**Pallikauri kinnistu projekteerimistingimuste  
eelnõu kooskõlastamine märkustega,  
ristumiskoha nõuded**

Olete esitanud Transpordiametile kooskõlastamiseks projekteerimistingimuste eelnõu Viljandi maakonna Viljandi valla Uusna küla Pallikauri kinnistule elamu ehitamiseks.

Kinnistu (katastritunnus 89201:005:1052) asub riigitee nr 24143 Uusna tee km 1,48-1,724 kaitsevööndis.

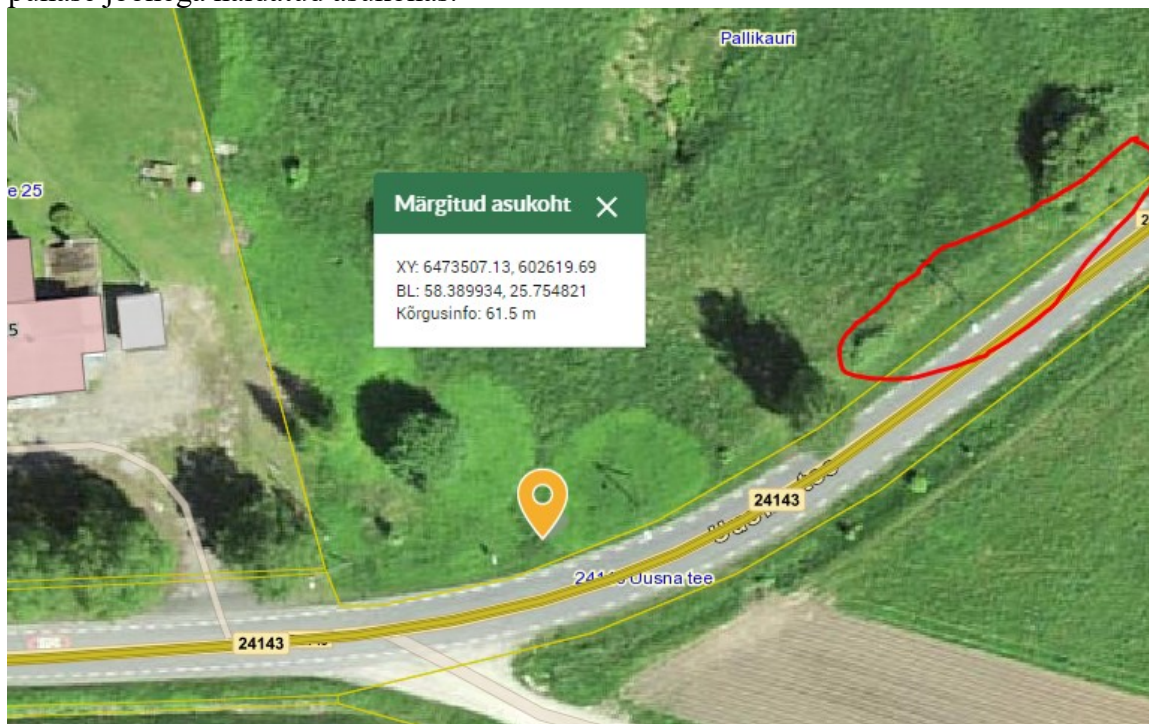
1. Ristumiskoht tuleb rajada vabale hea nähtavusega alale ja sõidueesõigusega tee sirgele lõigule. Juhendi „Ristmike vahekauguse ja nähtavusala määramine“ kohaste nähtavuskolmnurkade tagamiseks projekteerida ristumiskoht riigitee km 1,51 (asukoht näidatud alloleval Maa-ameti kaardi väljavõttel). Nähtavuse tagamiseks on vajalik põõsaste/võsa eemaldamine vähemalt punase joonega näidatud asukohas.

Joonis 1. Ristumiskoha pikikaldete kujundamine

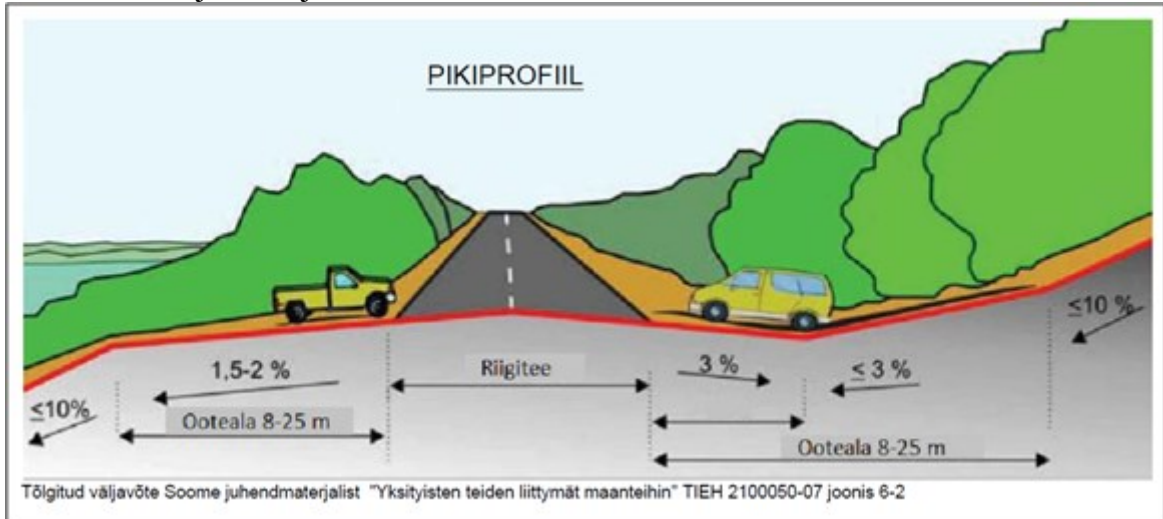
- Ristumiskoha plaanilahenduse koostamisel lähtuda Transpordiameti tüüpjoonise I põhimõtetest. Pöörderaadiused määrata liikluskoosseisu kõige ebasoodsama sõiduki pöördekoridoride järgi. Kujutada pöördekoridorid joonistel.
- Ristumiskoht projekteerida riigiteega võimalikult täisnurga all. Ristumiskoha pikikalded määrata vastavalt alltoodud joonise põhimõtetele arvestusega, et riigitee alusele maale sademeveett üldjuhul ei juhitata.
